ZL č.1A-38

Stavební objekt (provozní soubor): SO 1. 09 – Stoky N-20, N-22

**Věc : Ústí nad Orlicí – kanalizace a ČOV
1A – Ústí nad Orlicí - kanalizace
Stanovisko projektanta k ZL1A-38
SO 1.09 – Stoka N-22**

ZMĚNA 15.11.2012
UPRAVENÝ PODELNÝ PROFIL STOKY N-22
 v.č. 1.09-2

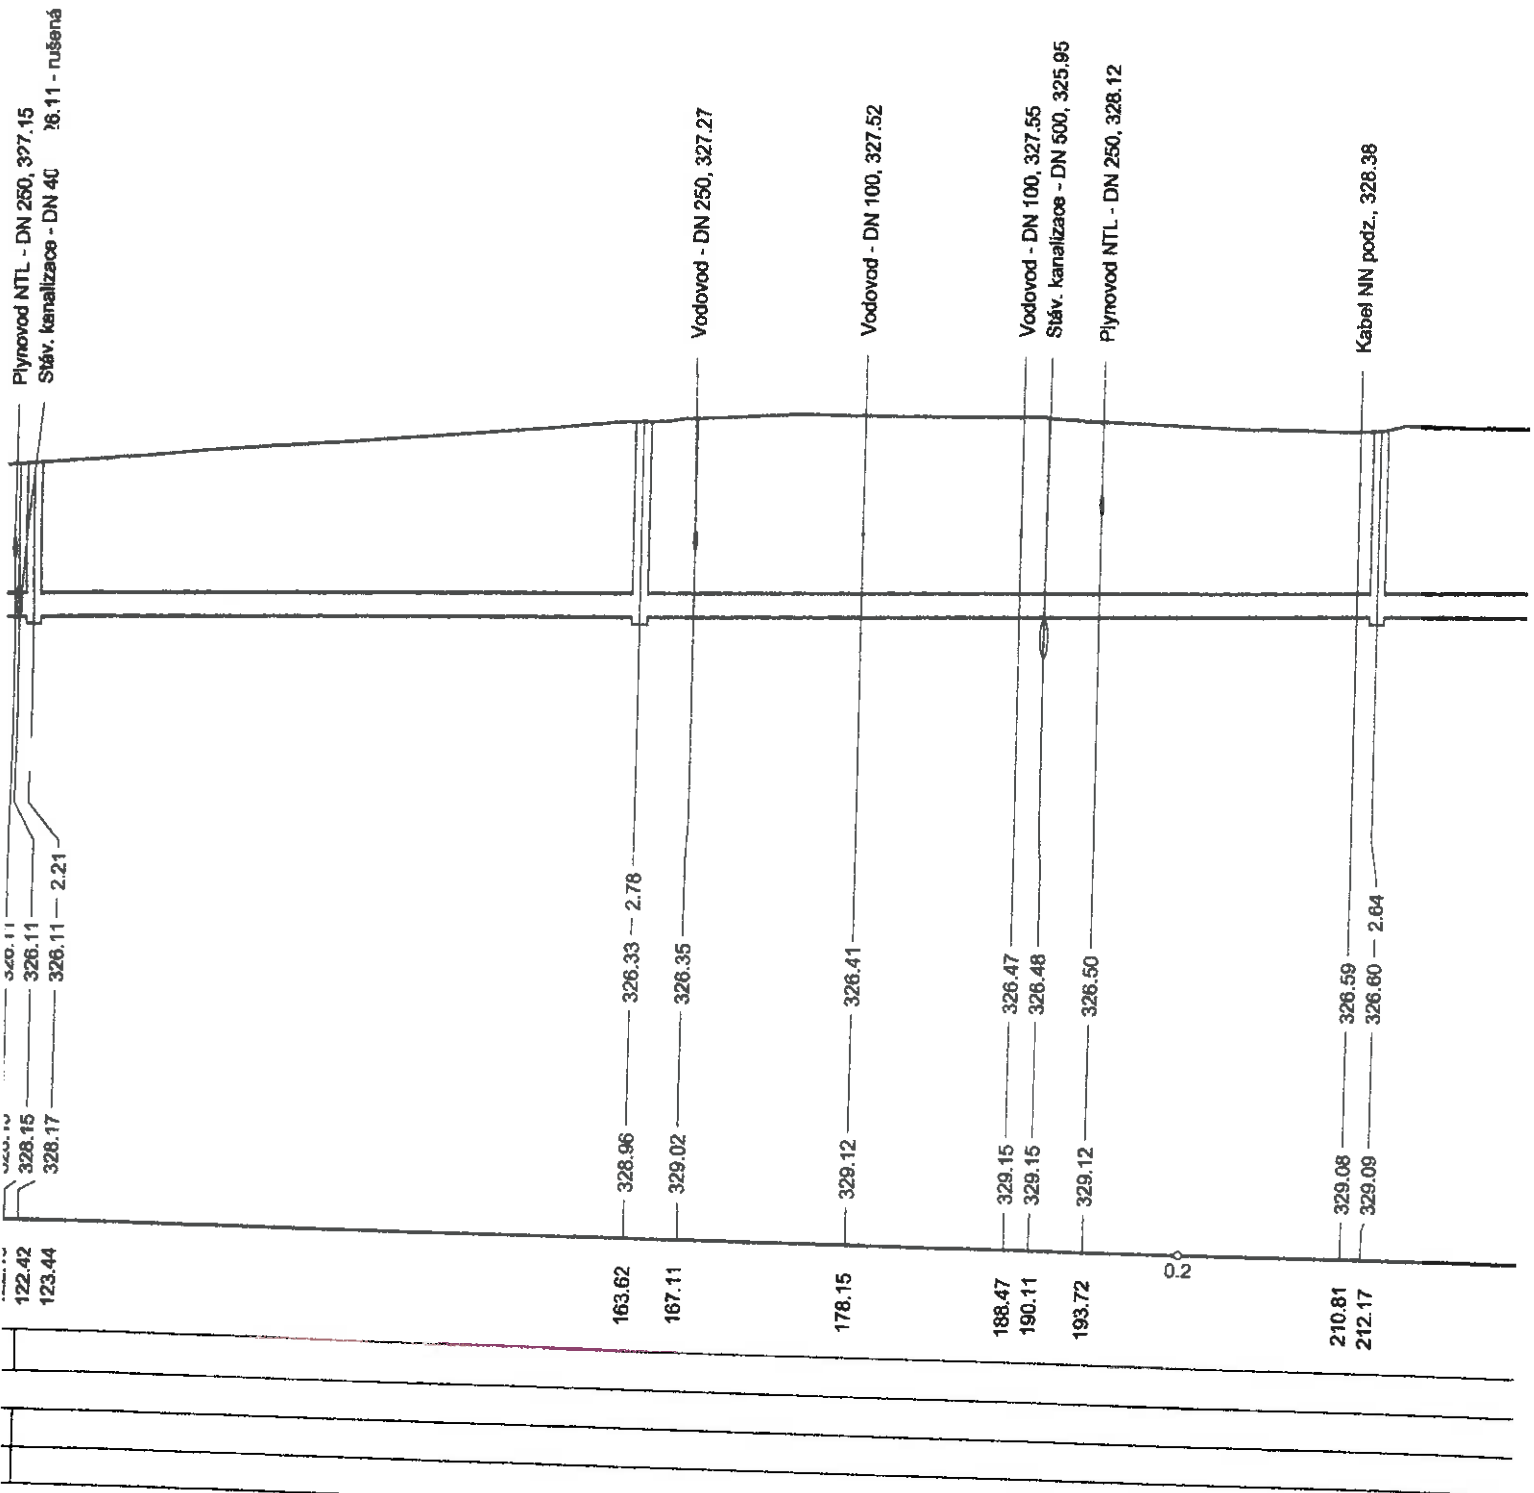
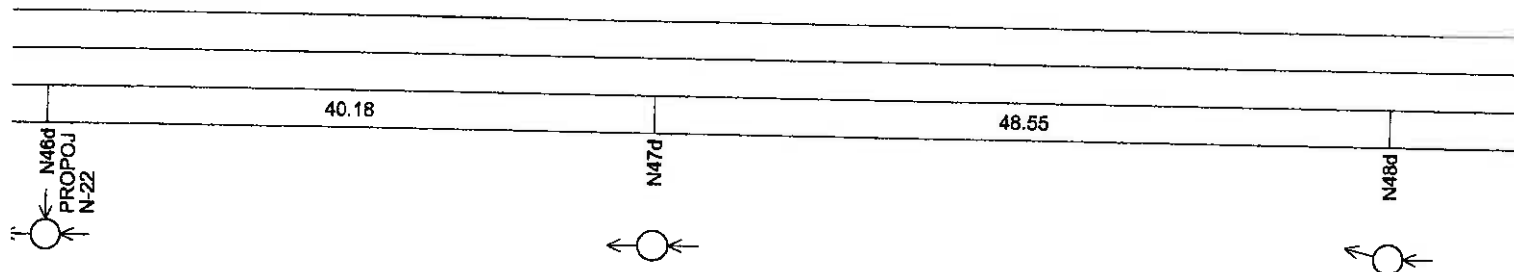
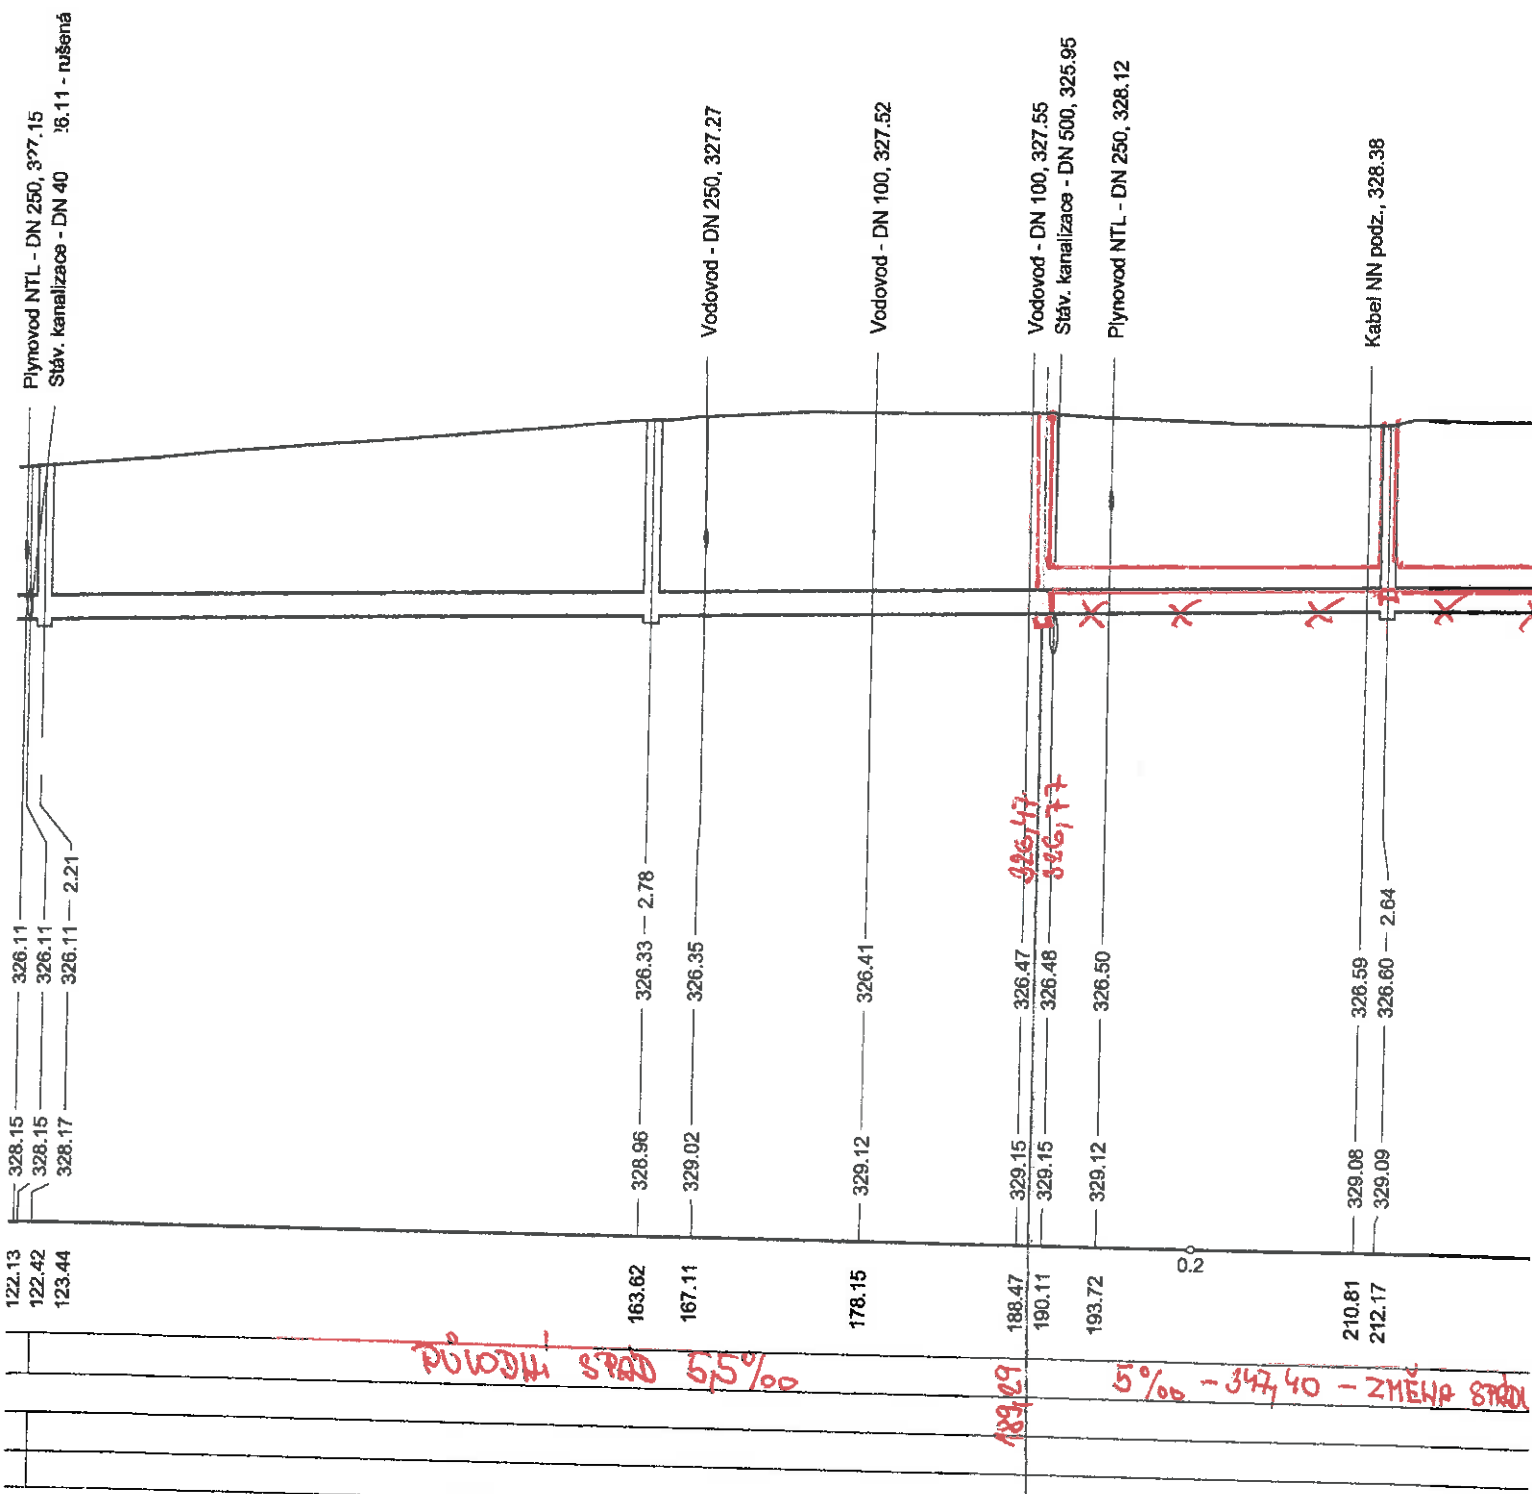
Popis změny: SO 1. 09 – Stoky N-20, N-22 – z důvodu výškové kolize se stávající dešťovou stokou DN500 bude nutné upravit podélný profil stoky N-22 zvýšením nivelety stoky od místa kolize do konce stoky a přidat šachtu se spadištěm na stoku v úseku mezi šachtami N47d - N48d.

Z tohoto důvodu bude nutno na stoce N-22 přidat další šachtu a upravit niveletu stoky v úseku N47d – N48d.

- z důvodu vyššího kolize stavby stoky DN 100 a manžerů stoky N-22 v úseku N48d a N49d bylo nutno vložit novou šachtu tak aby bylo možné přitrdnout kabeletu stoky a (vykř.) zt se se stavby stoky DN 100 v nové šachtě tude stoka N22 přitrdnuta o 30 cm, dále tude stoka vedena až ke konci v jednotném spádu 5‰.
